Verificar possível problema nos lotes em destaque

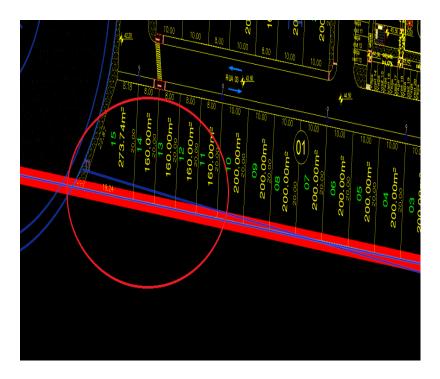
Descrição Tipo Foi observado um conflito entre um muro de divisa

(desatacado em azul) e os limites dos lotes da arquitetura (destacado em amarelo) conforme a imagem. Verificar se haverá necessidade de algum reajuste.

Ações Descrição Data Ação Novo Vencimento Responsável Realizado por Tipologia do empreendimento alterada Essa poligonal desse arquivo da duplicação é

para ser desconsiderada.
O terreno está de acordo com a coordenada da

topografia e a poligonal.
